Title	mach2p ; SCSI-2 Host Adapter Board for X680x0 SCSI block	
Size A2	Number mach2p-1	Rev 2
Date 1999.03.27-07.29 改1999.11.06	Drawn by NAKAMURA, Takao	
Filename mach2p_b.pcb	Sheet 1 of 2

Title	mach2p : SCSI-2 Host Adapter Board for X680x0 SIMM block
Size A2	Number mach2p-1
Rev	2
Date	1999.03.27-07.29 改1999.11.06
Drawn by	NAKAMURA, Takao
Filename	mach2p_b.pcb
Sheet	2 of 2

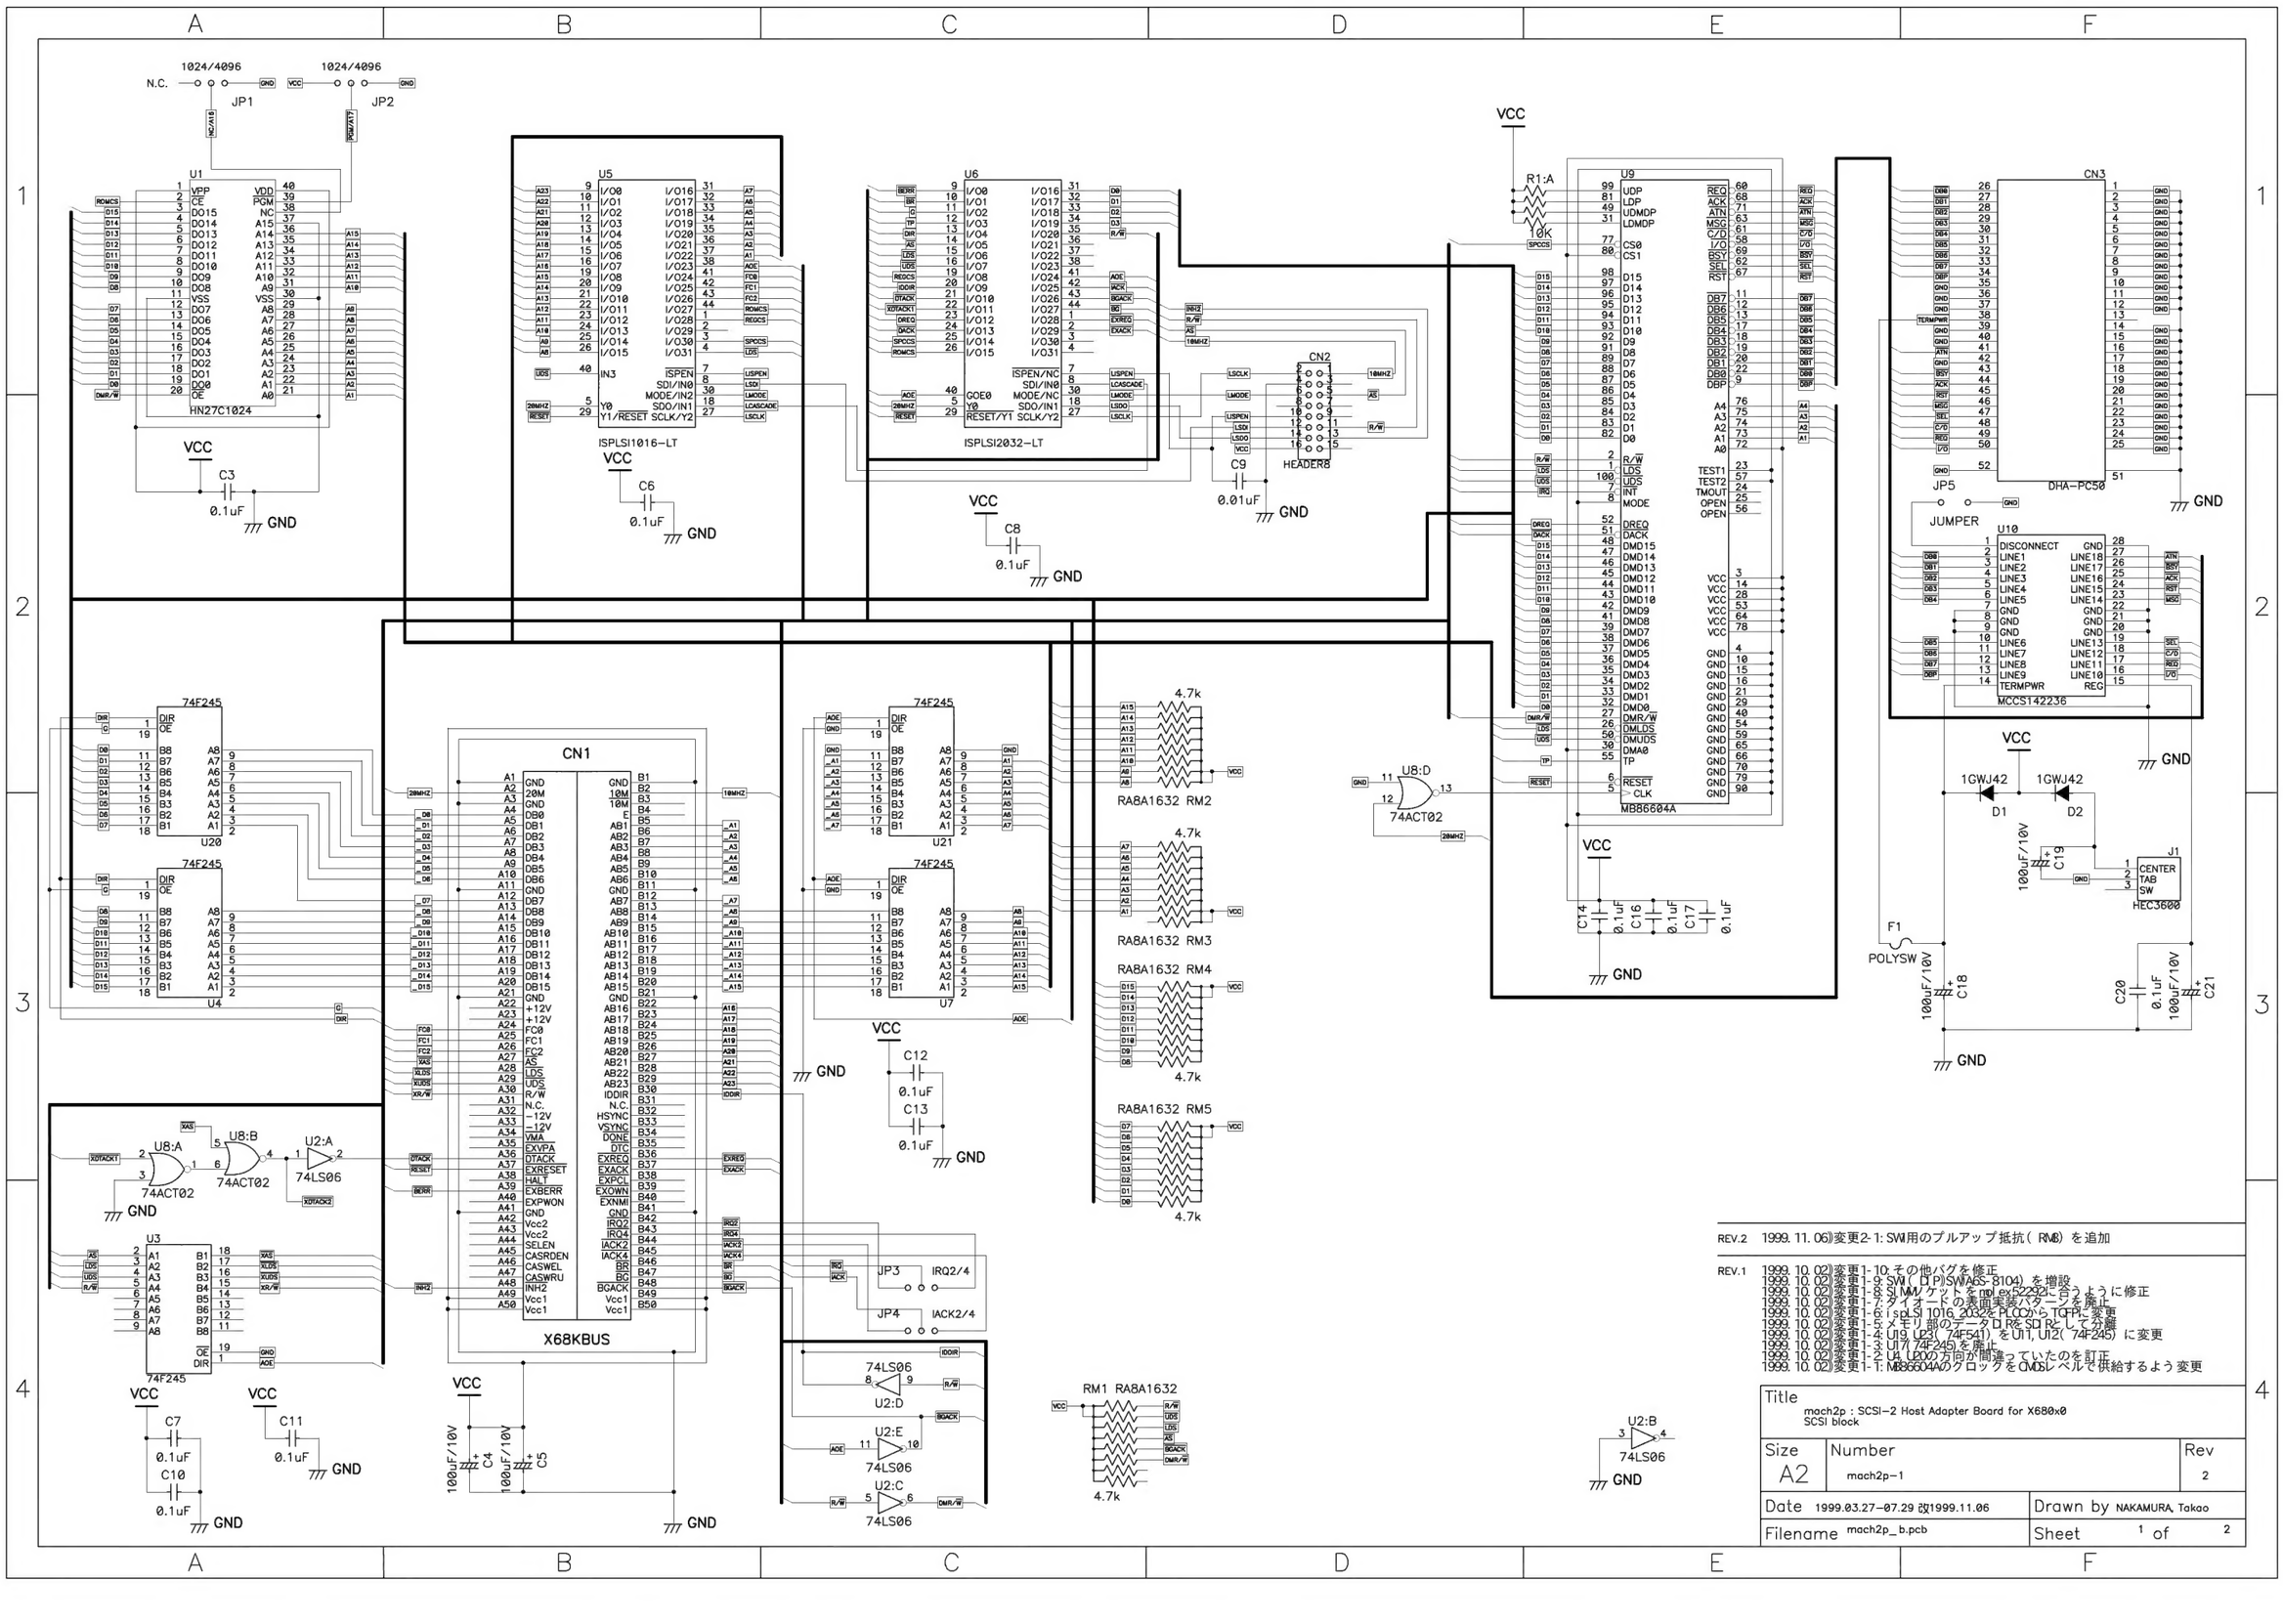
REV.2 1999.11.06)変更2-1:SWI用のプルアップ抵抗(RM8) を追加

REV.1
1999.10.02)変更1-10:その他バグを修正
1999.10.02)変更1-9:SWI(DIP)SW(AGS-8104) を増設
1999.10.02)変更1-8:SCSIソケットをmolex52232に合うように修正
1999.10.02)変更1-7:アダプタボードの表面実装パターンを廃止
1999.10.02)変更1-6:ispLSI 1016,2032をPLCCからTQFPへ変更
1999.10.02)変更1-5:メモリ部のデータDI,R/C,SCI,R/Cとして分離
1999.10.02)変更1-4:U19,U23(74F541) をU11,U12(74F245) に変更
1999.10.02)変更1-3:U17(74F245)を廃止
1999.10.02)変更1-2:U4,U20の方向が間違っていたのを訂正
1999.10.02)変更1-1:MB86604AのクロックをCMOSレベルで供給するよう変更
